改善箇所説明図

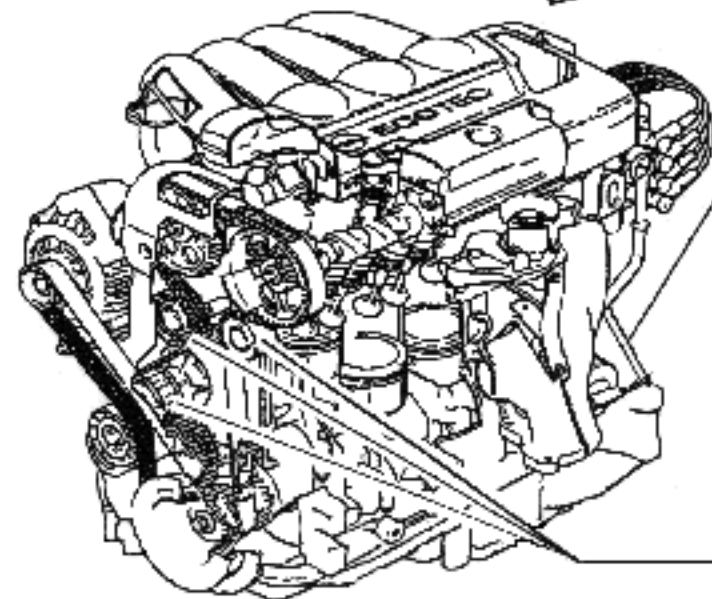
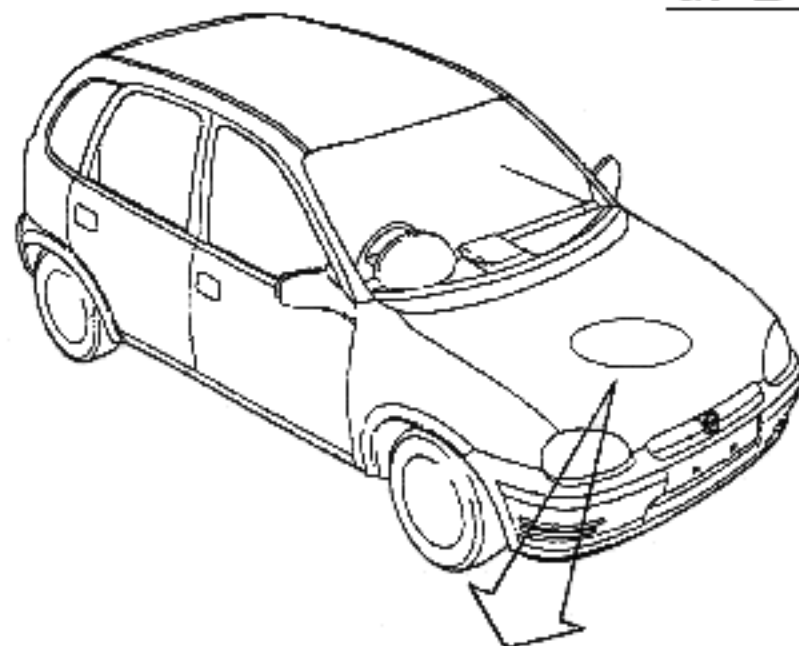
原動機のタイミングベルト（カムシャフト駆動用ベルト）のアイドル・プーリ（遊びベルト車）及びテンション・プーリ（張力調整用ベルト車）に強度不足のものがあため、そのままの状態で使用を続けると、当該プーリから異音が発生し、最悪の場合、破損して原動機が停止するおそれがある。

全車両原動機の製造番号が対象範囲内（20507000迄）であるか確認し、該当するものは、当該プーリを対策品と交換するとともにタイミングベルトを新品と交換する。

注意： は対策品を示す。
